NOTA TÉCNICA Nº 58/2018

1. **Objeto:** Cine Brasil
2. **Município:** Caratinga
3. **Objetivo:** Análise da documentação encaminhada.
4. **Considerações Preliminares**

Figura 01 - Projeto de maio de 2018.

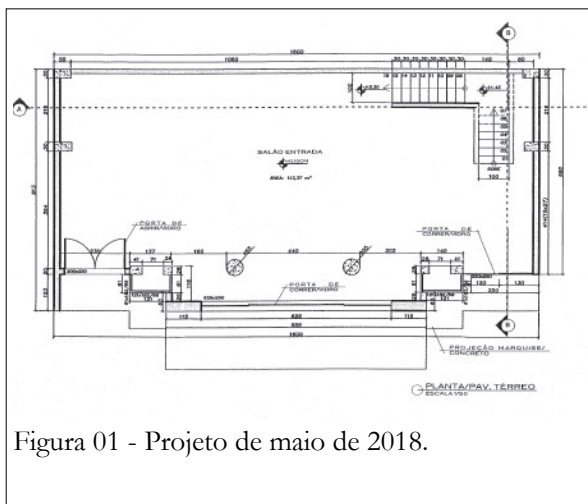
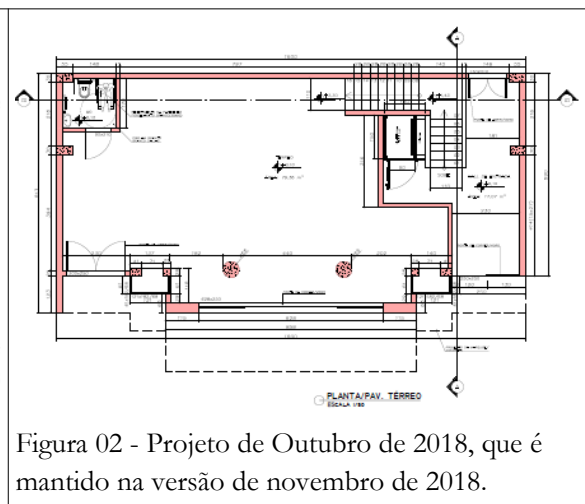
Em análise ao requerimento enviado em 14/11/2018 pela São Thiago Negócios Imobiliários ao COMPAC, constatou-se que o principal questionamento refere-se à inserção da parede divisória no antigo foyer. Argumenta que é necessária a realização da divisão do espaço com a inserção da parede que já estava prevista no projeto apresentado pelo COMPAC em 03/05/2018.

Revedo o referido projeto e a ata de reunião do dia 03/05, constatamos que o foyer não se encontrava dividido, apresentando-se em vão livre, conforme demonstrado na imagem abaixo.

No entendimento deste Setor Técnico, a inserção da citada parede retira o efeito de simetria e de vão livre originalmente existente no hall de acesso ao Cine Brasil, desvaloriza e dificulta o acesso ao Memorial e o separa dos demais espaços do prédio. A Nota Técnica nº 52/2018 não impôs a remoção da referida alvenaria, apenas recomendou que fosse avaliada a real necessidade de se construir esta parede divisória no espaço. Foi dada, inclusive, alternativa caso se entendesse a necessidade de permanência da parede. E esta sugestão foi acatada pelo COMPAC que propôs a apresentação de duas propostas de localização do memorial, ou seja, no térreo e no pavimento superior, para análise daquele conselho.

Em relação à alvenaria inserida no foyer, ressaltamos que a sua remoção não foi uma exigência deste Setor Técnico, sendo recomendada a avaliação da real necessidade da existência da mesma. Sendo assim, ratificamos a recomendação da Nota Técnica nº 52/2018 que descreve:

Tendo em vista que o projeto modificado será novamente analisado pelo Conselho Municipal de Patrimônio Cultural, caso se considere a separação necessária, deve-se avaliar a possibilidade de transferir o Memorial para este espaço criado na lateral direita e central do pavimento térreo, tendo em vista que além de possuir acesso direto a rua, facilitando a sua visitação, é um espaço independente do restante do prédio, o que facilita a gestão do espaço pela Prefeitura Municipal. Caso esta hipótese não seja aceita, e o Memorial seja mantido no segundo pavimento, a parede divisória deverá conter informações sobre a existência do Memorial, dando maior visibilidade ao espaço.
